**AVERTISSEMENT TECHNIQUE**

N° AV070718

**EQUIPEMENTS CONCERNES**

Sac-harnais Advance Tandem T1 et T2

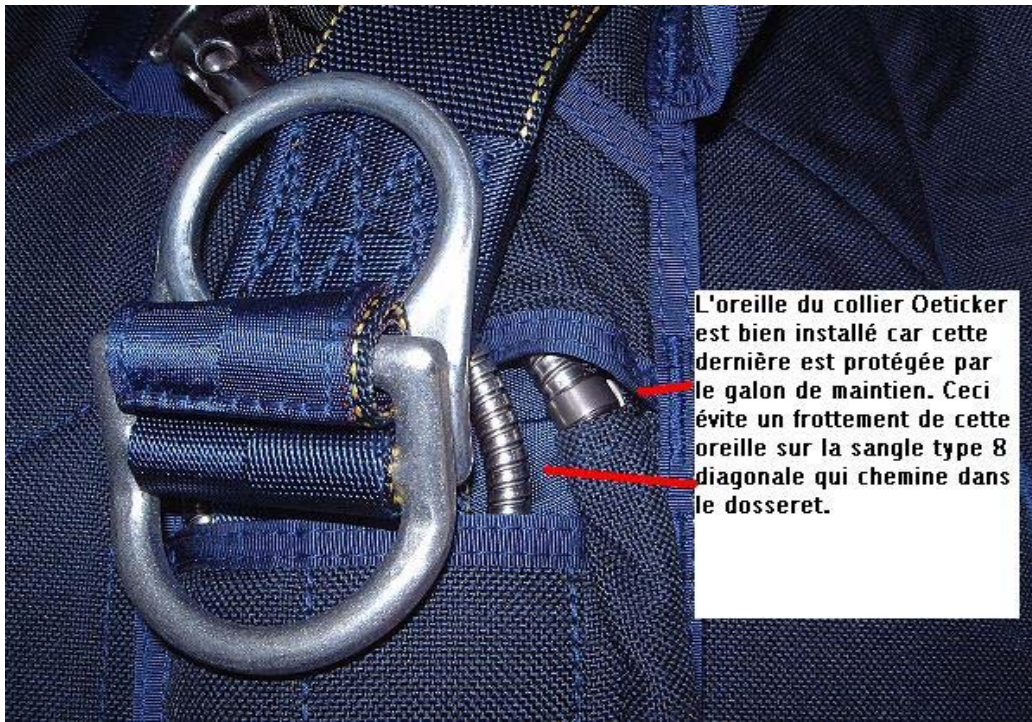
**Directive:** Il est demandé à tous les utilisateurs de sac-harnais Advance Tandem de bien vouloir vérifier l'état de la sangle diagonale arrière de type 8 située dessous le système 3 anneaux et qui part dans le dossier.  
Cette vérification porte sur l'usure potentielle de cette sangle provoquée par le frottement du collier Oeticker qui maintient la gaine de secours.  
Voir photos

**Raisons:** Risque potentiel de dégradation de la sangle

Mauvais montage du collier sur le ruban de protection. L'oreille du collier est située en dehors de sa protection

**Faisabilité:** Si une altération est constatée, arrêt immédiat du Tandem concerné et retour à Basik Air Concept 2010 RN 97 83340 LE LUC France.  
La réparation sera effectuée dans nos ateliers  
Pour les pays francophones ayant des plieurs réparateurs pouvant intervenir sur le matériel, prendre contact avec nous à basik.fr@free.fr afin d'obtenir le plan de réparation.  
Si aucune altération de la sangle n'est découverte mais que le collier est montée à l'envers, veuillez dessertir celui-ci, le remettre dans le bon sens et le ressertir, Si vous ne pouvez pas le ressertir, enlevez le et faite un tacking pour maintenir la gaine de secours.  
**Attention cette opération doit être faite par un réparateur certifié.**

L'oreille du collier Oeticker est bien installé car cette dernière est protégée par le galon de maintien. Ceci évite un frottement de cette oreille sur la sangle type 8 diagonale qui chemine dans le dossier.

Bon montage du collier. L'oreille est protégée par le galon
